Formular de evaluare a condițiilor de accesibilitate a clădirilor publice

Categorii	Indicatori	Date colectate
Localitate, raion:	Vasilcau (Soroca)	
Adresa, strada, nr.:	-	
Instituția:	Primaria BESV 29/64	
Tipul instituției:	Administrație publică locală	
Latitudinea:	48.143068 ,	
Longitudinea:	28.418339

Fig. IV.18 Parcare pe o direcție perpendiculară față de carosabil

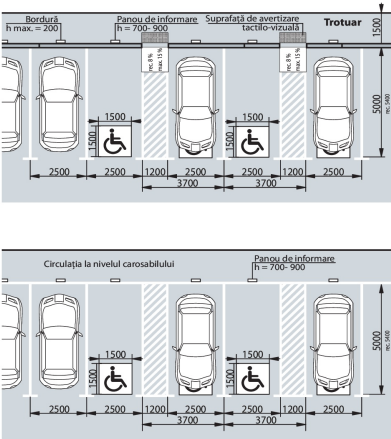
Parcare obișnuită:	Da
Locuri de parcare amenajate pentru persoanele cu dizabilități:	Nu

Fig. V.32.b Rampă de acces paralelă cu intrare în clădire

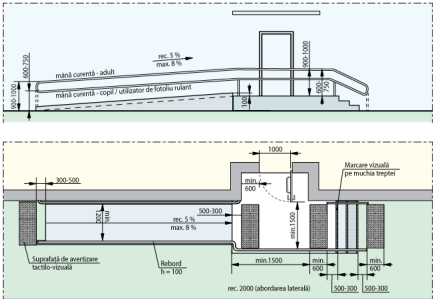
Intrarea în clădire este la nivelul solului:	Da
Dacă este folosită o intrare alternativă, există indicatoare care arată direcția către aceasta:	Nu
Ușa se deschide în interior sau exterior:	Exterior

Fig. V.24. – Exemplu de conformare a suprafețelor vitrate în cadrul foii de ușă și realizarea contrastului vizual, atunci când ușa și suprafețele adiacente sunt vitrate

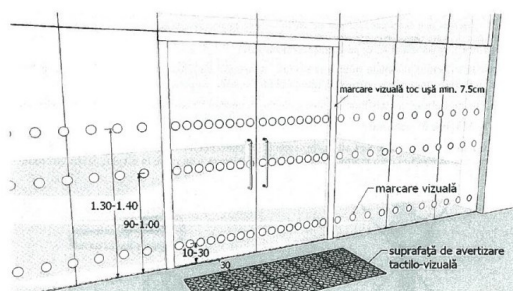
Categorii	Indicatori	Date colectate
	Ușile de la intrare și din interiorul clădirii sunt dotate/marcate corespunzător cu semne contrastante:	Nu Standard: este o diferență de culoare contrastantă (culori închise / culori deschise) între perete și podea

Fig. V.42a Amenajarea unei cabine WC adaptate - tip A

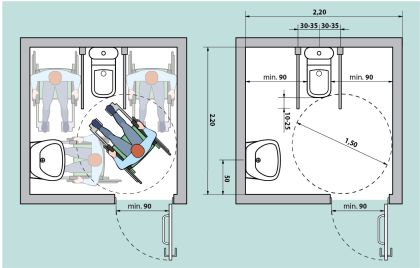
Grup sanitar în exterior:	Da
Grup sanitar în interior:	Nu
